**ALLEGATO  
ACQ-9**

## **Adeguamento impianto biologico – Modifica scheda CO.9**

modifiche previste dalla scheda CO.8

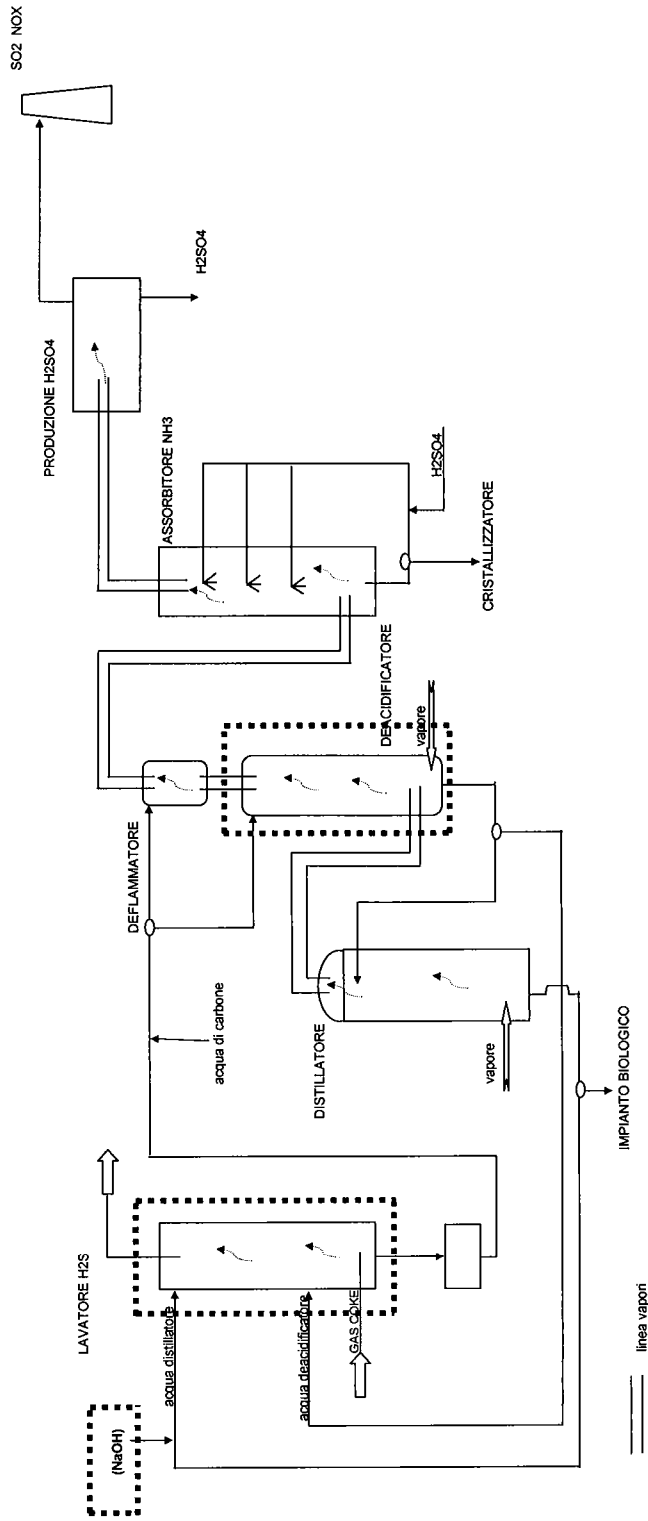
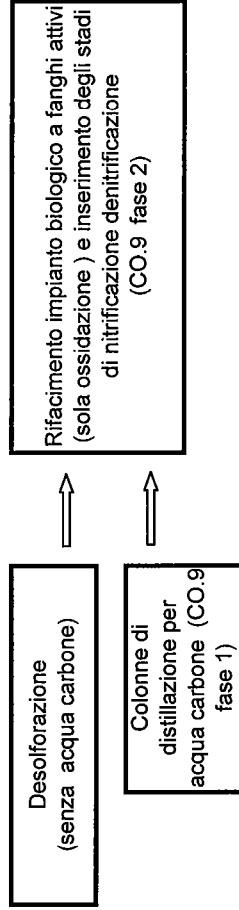
Partendo da queste premesse, si è deciso di sviluppare un approccio diverso da quello prospettato dallo studio.

Si è proceduto al rifacimento (intervento CO.8) delle colonne della sezione di desolforazione e si è iniziato a dosare la soda. In tal modo si è verificato che, anche senza l'inserimento delle colonne specifiche per l'acqua di carbone, è possibile arrivare ad un contenuto di ammoniaca nell'acqua,

derivante dalla depurazione gas, di qualche decina di mg/l, valore compatibile con il successivo stadio di ossidazione a fanghi attivi.

Le colonne che dovevano essere destinate al trattamento dell'acqua carbone, sono state comunque ripristinate ma sono state finalizzate al trattamento delle acque in uscita dal sistema biologico: in tal modo è possibile rimuovere il carico residuo di ammoniaca derivante dalla sezione di desolfurazione e quello che si produce nella sezione biologica per ossidazione dei composti azotati. La fase uno relativa all'adeguamento del sistema di strippaggio dell'ammoniaca è quindi stata completata anche se in modo diverso da quanto prospettato inizialmente.

Sono invece in corso le attività, comunque previste, di messa a punto del sistema di ossidazione biologica.

In particolare sono previsti:

- la modifica del sistema di aerazione con inserimento di aeratori a turbina sommersa e utilizzo di ossigeno.
- il rifacimento dei sistemi di sedimentazione e di ricircolo dei fanghi.
